Review - Keyboard

🕒 Created	@November 24, 2023 4:32 PM
⚙️ Status	Not started

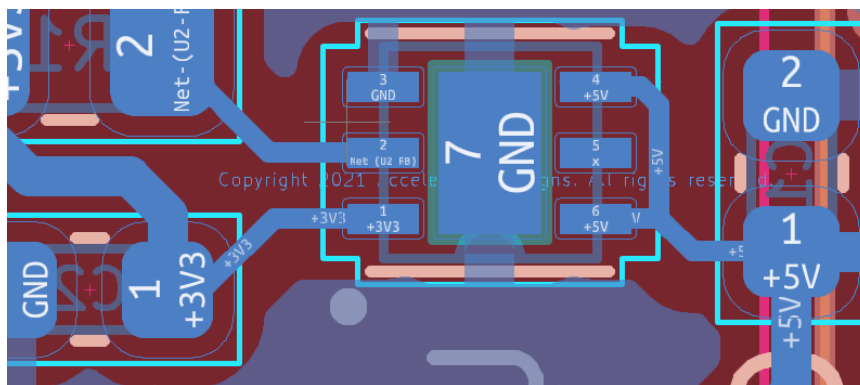
1. S1 - źle piny wybrane, w tej konfiguracji nie będzie działał poprawnie. Sugestia - można użyć pinu EN, będzie to lepsze rozwiązanie

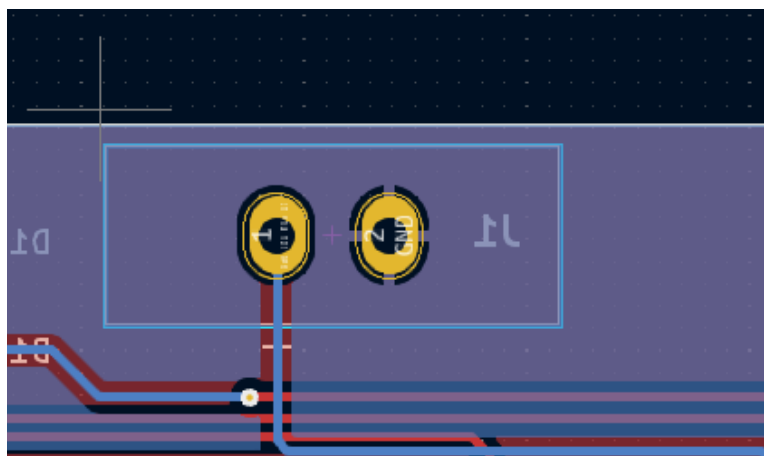
- ## 2. Grubsze ścieżki przy pinie 1, 4 i 6 (U2)

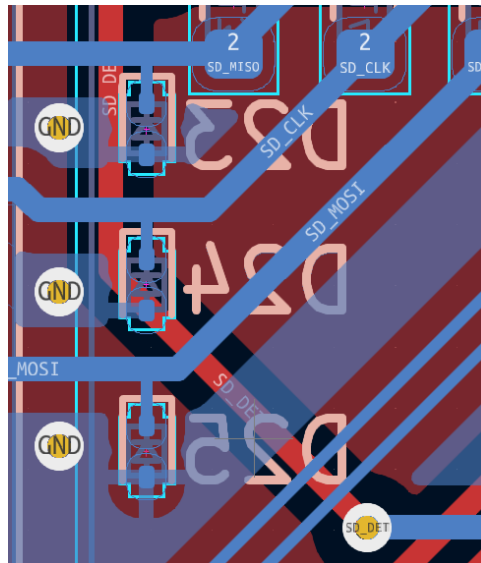
1. J1 - wsunąć głębiej w PCB, żeby złącze nie wystawało za płytkę (zły silkscreen jest)

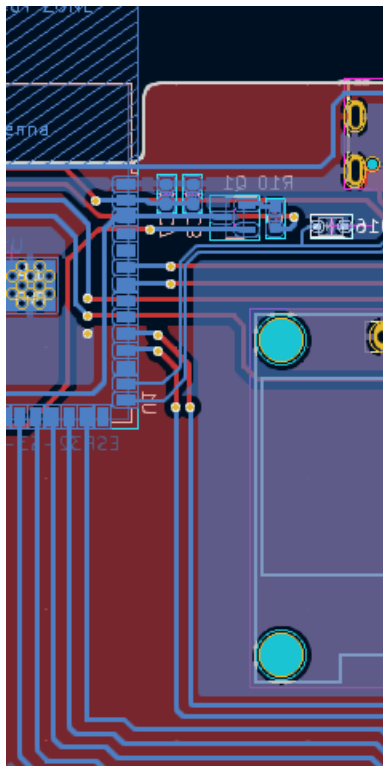
2. Łatwiejsze do lutowania D23, D24, D25, teraz właściwie nie do przylutowania w warsztacie bez mikroskopu, przy USB masz zdecydowanie łatwiejsze w lutowaniu diody
